Auswertung der Stellungnahmen aufgrund § 4 Abs. 1 BauGB und § 3 Abs. 1 BauGB

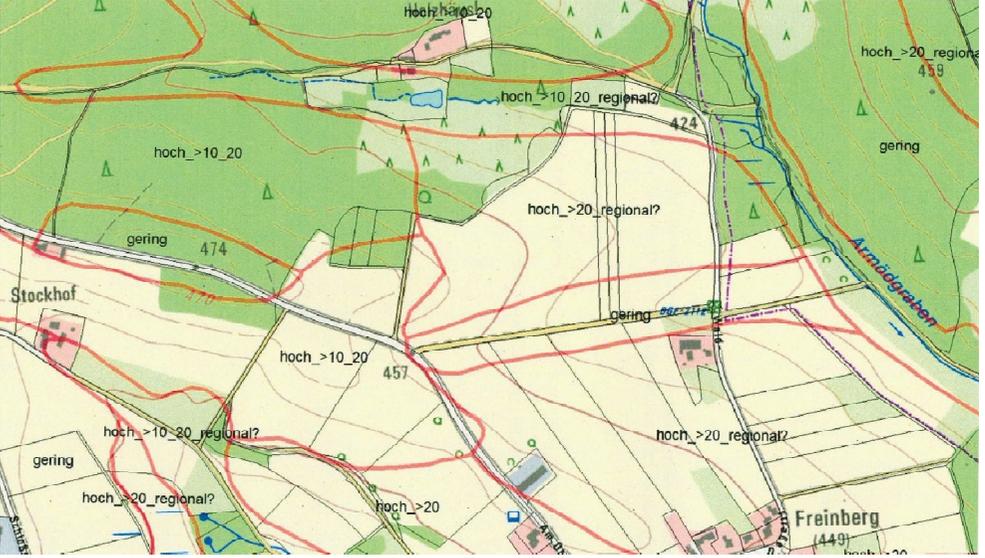
| Nr. | Träger öffentl. Belange Bürger | Anregungen Stellungnahmen | Abwägung Bemerkungen |
|-----|-----------------------------------|--|---|
| | | <p><u>Abfallrecht und Bodenschutz:</u> Aus bodenschutzrechtlicher Sicht ist aufgrund der in dem Bereich vorliegenden erhöhten Wahrscheinlichkeit höherer Arsengehalte (siehe beigefügte Arsenkartenauszug) im Rahmen von Baumaßnahmen nach Möglichkeit ausgebautes Bodenmaterial in diesem Bereich wieder zu verwenden. Sollten im Rahmen der Baumaßnahme Bodenmaterial aus diesem Bereich die Baustelle verlassen, ist aus bodenschutzrechtlicher Sicht eine Untersuchung auf Arsen erforderlich. Hierzu wird auf das LFU-Merkblatt „Beprobung von Boden und Bauschutt“, sowie auf das Merkblatt „Handlungshilfe für den Umgang mit geogen arsenhalten Böden“ verwiesen. Sofern die Verwertung auf einem anfallstellennahen Flurstück mit ebenfalls erhöhter Arsenwahrscheinlichkeit erfolgt, besteht kein weiterer Untersuchungsbedarf. Die ordnungsgemäße Verbringung des im Zuge der Baumaßnahmen anfallenden und im Baugebiet nicht wieder zu verwendenden Bodenaushub ist durch entsprechende Unterlagen zu dokumentieren. Diese sind aufzubewahren und auf Verlangen der Bodenschutzbehörde beim Landratsamt Dingolfing-Landau vorzulegen. Es ist eine genau Massebilanzierung des anfallenden Bodenmaterials (unterschieden zwischen Oberboden, Unterboden und Untergrund) zu erstellen, aus der hervorgeht wieviel und welches Bodenmaterial die Baustelle zur Verwertung oder Deponierung verlässt. Die sach-, umweltgerechten und rechtskonformen Verwertungs- und Entsorgungswege sind darin aufzuzeigen. Ausreichende Lagerflächen für das anfallende Bodenmaterial und die notwendigen Lagerzeiten sind dabei zu berücksichtigen.</p> <p><u>Grundsätzliche Hinweise für die Verwertung von Oberbodenmaterial:</u> Bei der Verwertung von Bodenmaterial durch Auf- und Einbringen von Materialien in eine durchwurzelbare Bodenschicht sind die materiell-rechtlichen Vorgaben des Bodenschutzrechts (vgl. § 12 BBodSchV), einzuhalten. Insbesondere ist nur Bodenmaterial zur Verwertung geeignet, welches die Vorsorgewerte der BBodSchV (bei Verwertung auf landwirtschaftlich genutzten Flächen 70 % davon) nicht überschreitet. Des Weiteren muss die Kombinationseignung von zu verwertendem Bodenmaterial mit dem Boden der Verwertungsfläche nach DIN 19731 gegeben sein.</p> | <p>Wird zur Kenntnis genommen. Es ist keine Abfuhr von Boden vorgesehen.</p> <p>Wird zur Kenntnis genommen.</p> |
